ELEKTRISCHE INSTALLATIES OP LAAGSPANNING EN OP ZEER LAGE SPANNING (Boek 1 - KB 08/09/2019)

Plaats controle: Burtonville 11, 6690 VIELSALM
EAN-code installatie: /
Tarief teller(s): Dag
Nummer teller(s): 33 272 408
Index teller(s): 26359,4
Type installatie: Wooneenheid, Wooneenheid - toeristisch verblijf (logies)

Type controle: Controlebezoek verkoop oude huishoudelijke installatie (8.4.2)
Datum uitvoering: ☒ Vóór 01/10/1981 ☒ Na 01/10/1981 en vóór 01/06/2020 ☒ Na 01/06/2020
Nota's: Zie rubriek "VASTSTELLINGEN - Opmerkingen"
Afwijkingen (Deel 8): Toegepast
Herkeuring op verslag: /

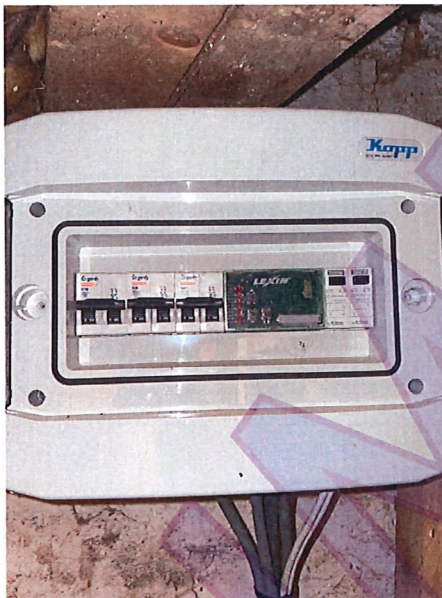
4.03. - De schakel- en verdeelborden moeten zo geïnstalleerd zijn dat een gemakkelijke bediening, toezicht en onderhoud evenals de bereikbaarheid van het elektrisch materiaal in deze borden verzekerd is. (Boek 1, Onderafdeling 5.3.5.1. (c))

Uitleg: TD 2 (voir photo.)

4.18. - Het schakel- en verdeelbord kan niet geopend worden doordat de smeltveiligheden en/of penzekeringen niet of slechts moeizaam uitgenomen kunnen worden. De interne bekabeling kan niet nagezien worden. (Boek 1, Onderafdeling 5.3.5.1. (c))

Uitleg: TD 2 (trop loin dans la niche)

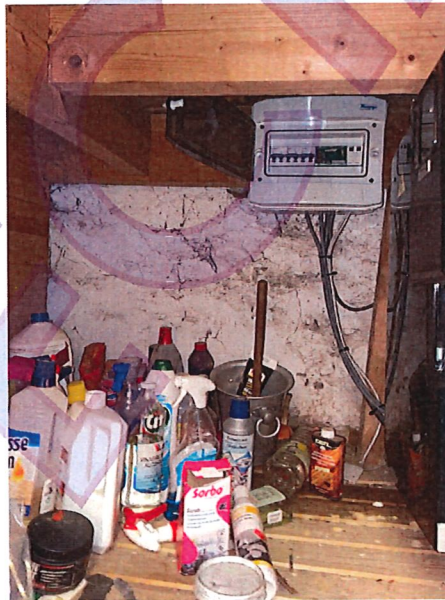
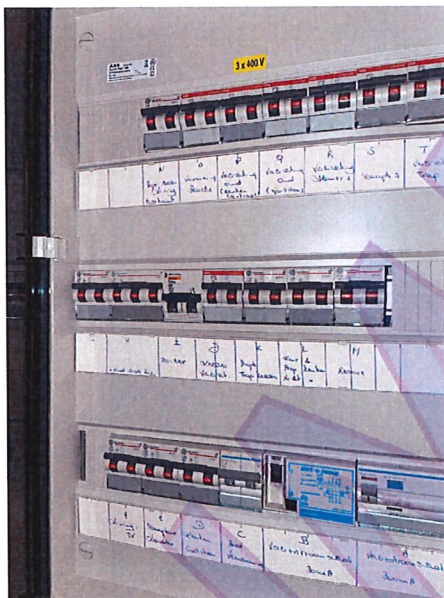
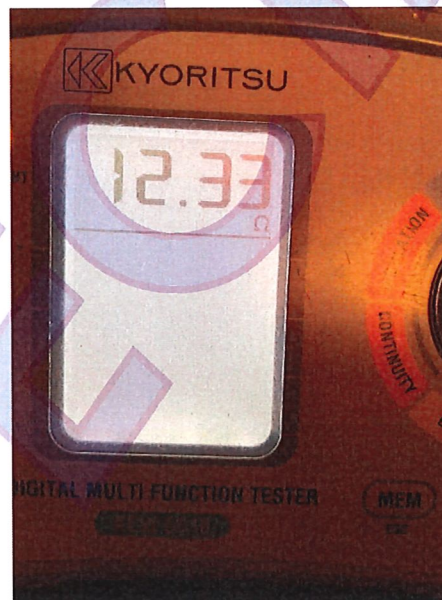
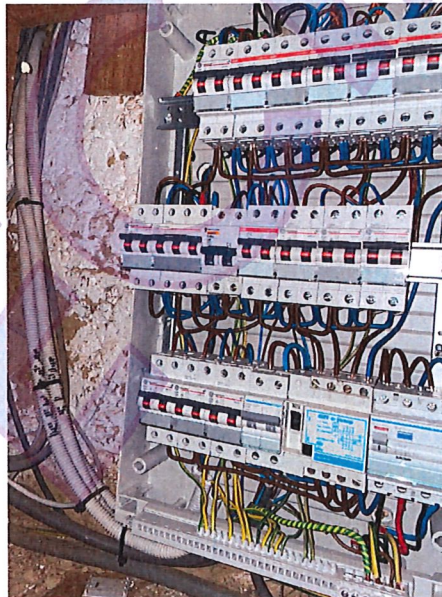
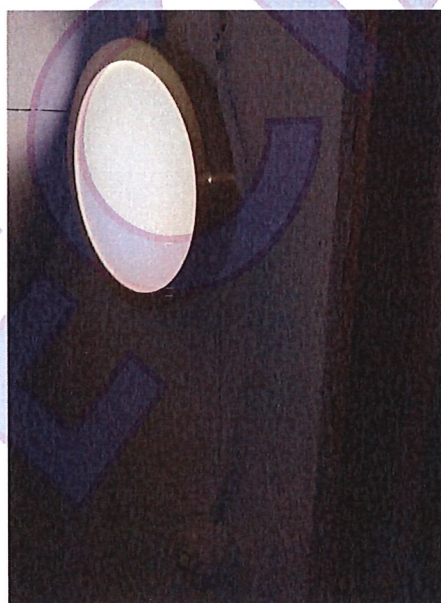
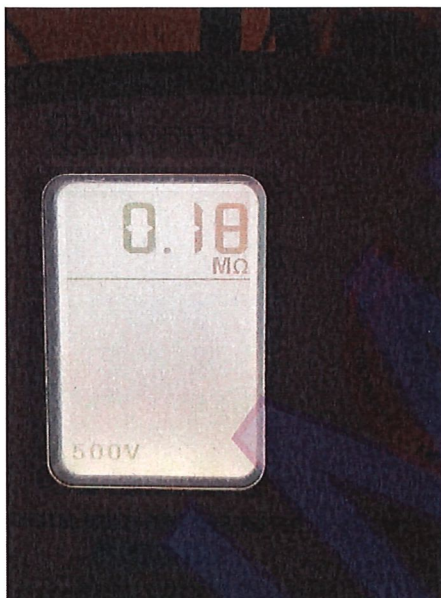
7.20. - Het elektrisch materiaal geïnstalleerd op brandbare materialen is ofwel voorzien van een omhulsel uit onbrandbaar, onbrandbaar gemaakt of zelfdovend materiaal, ofwel volledig gescheiden van deze brandbare materialen door elementen uit onbrandbaar, onbrandbaar gemaakt of zelfdovend materiaal. (Boek 1, Onderafdeling 4.3.3.5.)

Uitleg: Appareillage sans fond (voir photos.)

7.22A. - Per wartelinvoer voorzien op schakel- en verdeelborden, schakelaars, contactdozen of aftakdozen is slechts één elektrische kabel toegelaten. (Boek 1, Onderafdeling 5.2.6.1.)

Uitleg: Voir photo
